Mission régionale d'autorité environnementale
Grand Est

**Avis délibéré sur le projet d'exploitation
du Parc éolien de Bessy et Pouan-les-Vallées
à Bessy et Pouan-les-Vallées (10)
porté par la société ENGIE GREEN BESSY POUAN**

n°MRAe 2022APGE137

Nom du pétitionnaire	SAS ENGIE GREEN BESSY POUAN
Communes	Bessy et Pouan-les-Vallées
Département	Aube (10)
Objet de la demande	Demande d'autorisation environnementale de construire et d'exploiter un parc éolien de 5 aérogénérateurs et 1 poste de livraison.
Date de saisine de l'Autorité environnementale	28/09/2022

Figure 1 : Périmètre d'étude du projet et zone d'implantation des éoliennes

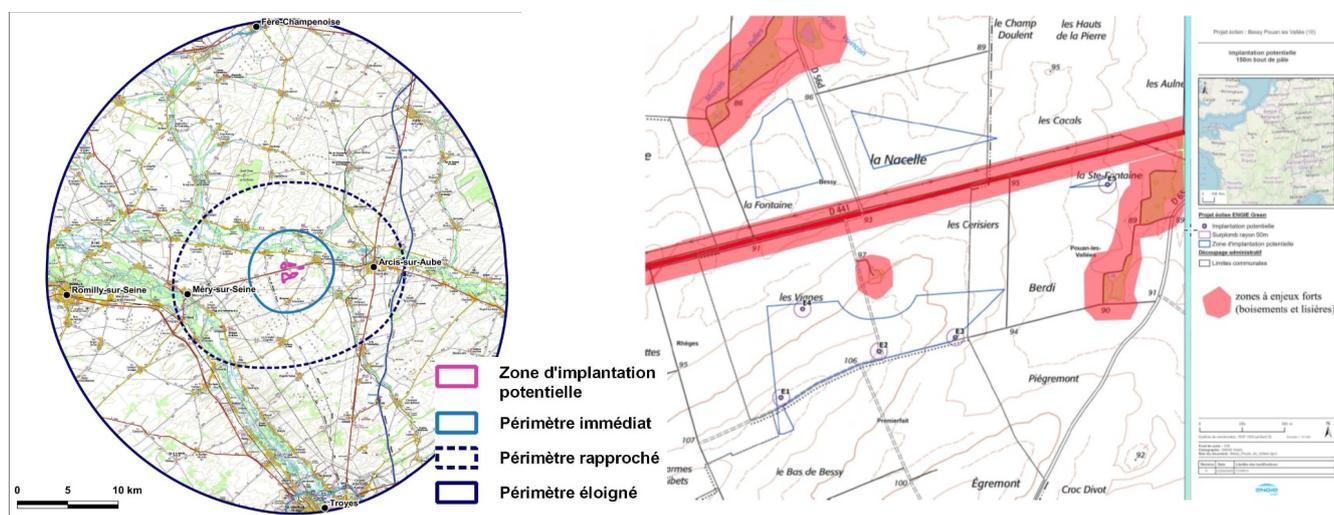
Alors que les recommandations du SRE Champagne-Ardenne et du document Eurobats¹¹ du Programme des Nations Unies pour l'environnement (PNUE) font état d'un éloignement minimal entre éoliennes et lisières boisées ou haies de 200 mètres en bout de pale, le dossier fait état d'éloignement inférieur pour l'éolienne E5 qui se trouve à environ 180 m en bout de pale de lisière boisée, soit dans une zone de déplacement privilégié des chauves-souris (Figure 1, droite).

L'Ae recommande au pétitionnaire de déplacer l'éolienne E5 à plus de 200 m en bout de pale de toute lisière boisée ou haie.

Figure 2 : Contexte éolien vis-à-vis des parcs environnants

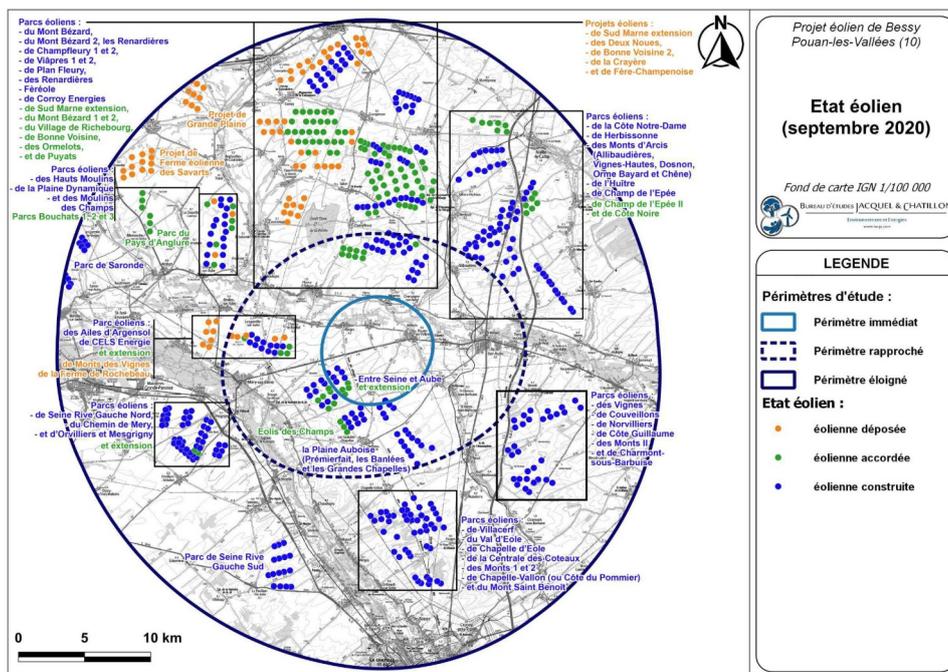
L'aire d'étude éloignée (vingtaine de kilomètres depuis la ZIP) cumule de très nombreux parcs éoliens (Figure 2). On dénombre 373 éoliennes construites, 125 éoliennes accordées et 80 éoliennes en instruction. Les parcs les plus proches sont ceux de Entre Seine et Aube et ses extensions.

L'Ae déplore que l'étude ne fasse aucune mention des suivis environnementaux post-implantation des parcs éoliens les plus proches. L'Ae constate également que l'analyse des effets cumulés apparaît particulièrement limitée et s'étonne qu'au vu du nombre conséquent de parcs voisins, l'étude ne conclue que sur un impact cumulé faible vis-à-vis de la faune volante.

L'Ae recommande au pétitionnaire de réaliser une analyse plus fine des suivis environnementaux post-implantation en s'assurant de la fiabilité des résultats de ces suivis et plus particulièrement les résultats des suivis de mortalité, afin d'en tirer toutes les conséquences pour proposer des mesures « Éviter, réduire, compenser » (ERC) adaptées.

Figure 3 : Saturation visuelle des villages au sein de l'aire d'étude rapprochée

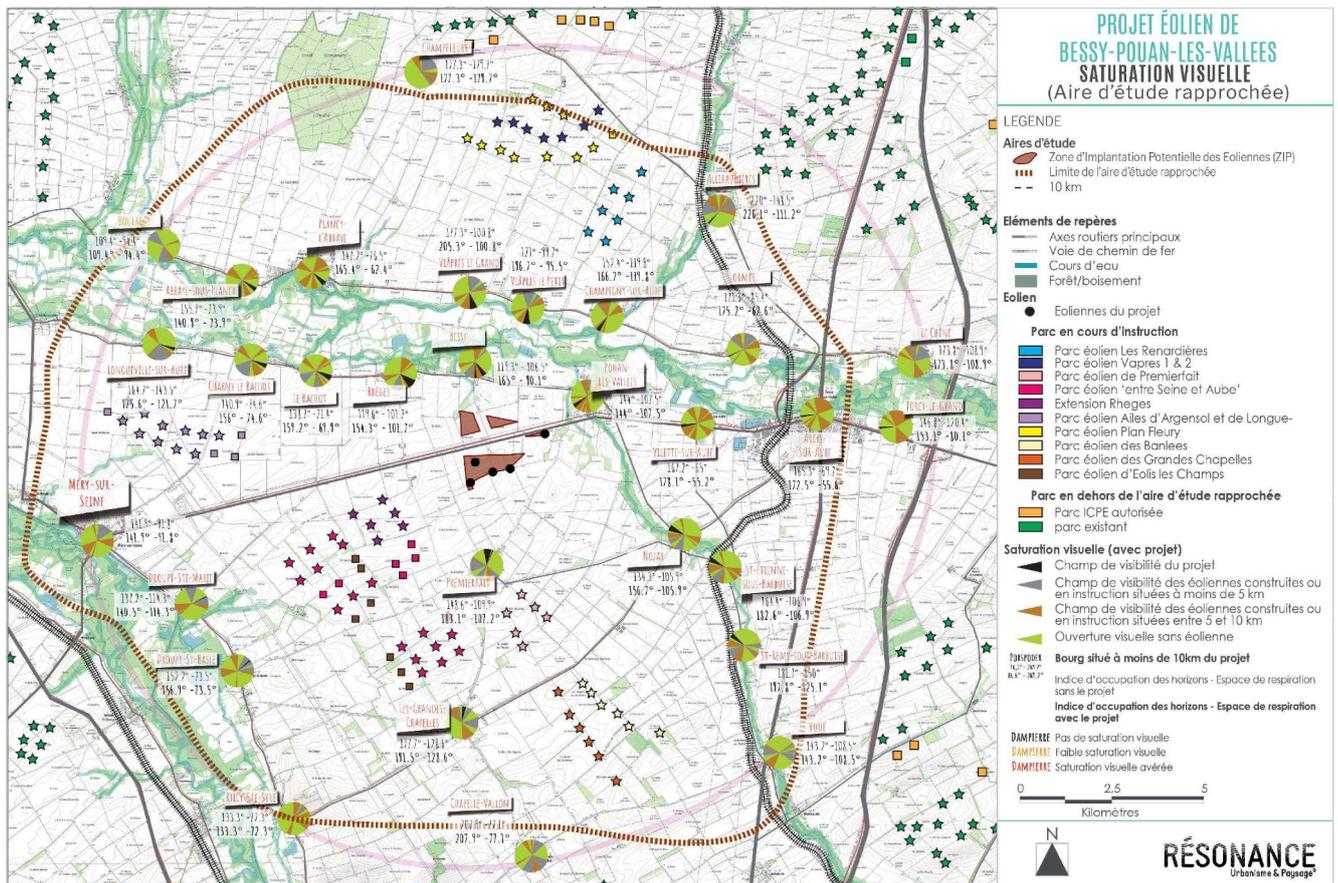
La commune de Saint-Remy-sous-Barbuise présente déjà des niveaux d'encerclement supérieurs au seuil d'alerte de 180° défini par le SRE Champagne Ardenne. Le projet accentue l'encerclement de cette commune dont l'indice d'occupation des horizons passe de 181° à 197°. Pour d'autres communes, le projet provoque le franchissement du seuil d'alerte, notamment pour les communes de :

- Premierfait : l'indice d'occupation passe de 148° à 183° ;
- Longueville-sur-Aube : l'indice d'occupation passe de 164° à 190°.

Au regard de l'accentuation des effets d'encerclement par le projet, le pétitionnaire propose la mise en place de plantations de bosquets en fond de parcelle chez les riverains les plus proches des éoliennes et en lisière de bourgs ou le long des voies de transport, mais sans apporter de démonstration de l'effet de ces plantations avec un photomontage par exemple.

L'Ae s'interroge sur l'efficacité de cette mesure de réduction. Il faudra plusieurs années avant que les arbres n'atteignent la taille suffisante pour faire écran. D'autant plus, il n'est pas prouvé que ces arbres formeront un écran visuel efficace. L'Ae s'interroge également sur la faisabilité de cette mesure et notamment de la disponibilité du foncier nécessaire à la plantation des éléments arborés.

L'Ae recommande au pétitionnaire de présenter, par des photomontages, l'effet des mesures de réduction par la plantation d'arbres à plusieurs échéances de la durée de fonctionnement du parc éolien.

Compte tenu des impacts du projet sur le paysage, l'Ae recommande au pétitionnaire de rechercher un site alternatif pour l'implantation de son projet et à défaut, d'assurer la mise en place de mesure d'évitement ou de réduction plus efficaces pour minimiser l'incidence du projet sur le paysage.

Figure 5 : Localisation du projet vis-à-vis des couloirs de migration de l'avifaune d'après le SRE Champagne-Ardenne

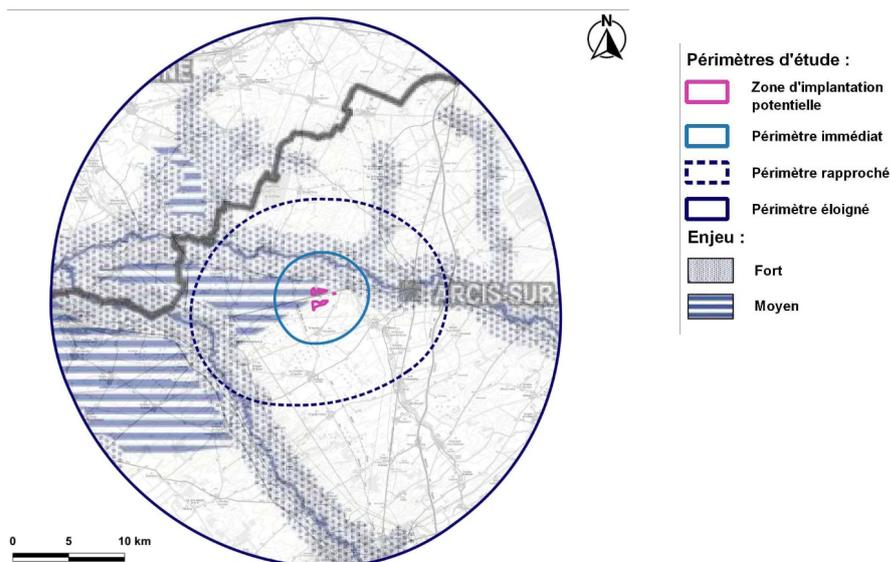
D'après le SRE Champagne-Ardenne, le projet est entouré de deux couloirs principaux de migration pour l'avifaune (Cf. Figure 5, ci-dessous). L'analyse des cartes de passages issues des sorties terrain montre une migration diffuse de faibles effectifs au sein de l'aire d'étude et, à l'exception de la Grue cendrée, ne permet pas de mettre en avant un couloir migratoire local particulier pour l'avifaune (Cf. Figure 6, ci-dessous).

Sans remettre en cause les études réalisées, l'Ae alerte sur le risque de reconstitution des couloirs de migration liée à la densification des parcs aux alentours de la ZIP du projet.

En ce sens, l'Ae réitère sa recommandation aux services de l'État de mener une étude spécifique de l'impact des grands pôles éoliens sur les oiseaux et particulièrement vis-à-vis des modifications des couloirs de migration du fait de la densification de ces pôles.

Figure 6 : Cartes des passages de l'avifaune en migration post-nuptiale (gauche) et en migration pré-nuptiale (droite)

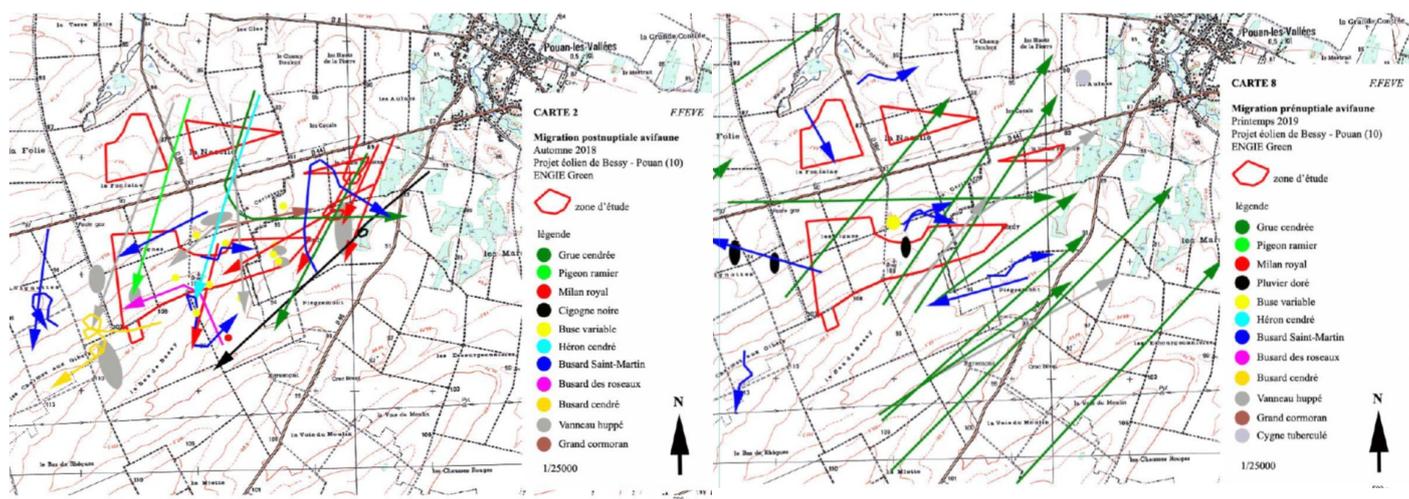
Malgré de faibles effectifs, certaines espèces patrimoniales ont été observées telles que le Milan royal (6 contacts) et la Cigogne noire (1 contact), tous deux sur la liste rouge européenne des espèces menacées et sur la liste des oiseaux protégés sur l'ensemble du territoire français. Le passage de la Cigogne noire s'est fait en longeant le sud de la ZIP (Cf. Figure 6, gauche, ci-dessous).

Un couloir de migration pour la Grue cendrée a été mis en évidence par l'analyse des cartes de passages issues des sorties terrain, avec plusieurs milliers d'individus contactés (2 252 contacts). Compte tenu de la hauteur de vol de cette espèce (souvent à plus de 300 mètres) et de l'absence de mortalité constatée au niveau national vis-à-vis de l'éolien pour cette espèce, l'étude conclut sur un enjeu moyen et des incidences du projet faibles pour la Grue cendrée. Toutefois, le pétitionnaire évoque que dans certaines conditions bien précises, lorsque la visibilité est réduite, les Grues cendrées peuvent être observées à plus basse altitude. En ce sens, et par principe de précaution, un visibilimètre sera installé sur une éolienne. L'appareil déclenchera un arrêt du parc éolien si la visibilité est inférieure à 300 m pendant les passages de migration de la Grue cendrée (entre le 1^{er} octobre et le 15 novembre pour la migration post-nuptiale, et au mois de février pour la migration pré-nuptiale).

L'Ae note positivement la prise en compte des enjeux de la Grue cendrée par la mise en place d'un arrêt des éoliennes en cas de faible visibilité.

Le cas échéant, l'Ae recommande au pétitionnaire de mettre en place un bridage diurne des éoliennes lors des périodes de migration de l'avifaune.

L'Ae recommande au pétitionnaire de préciser les paramètres du visibilimètre et notamment le critère « visibilité inférieure à 300 m ».
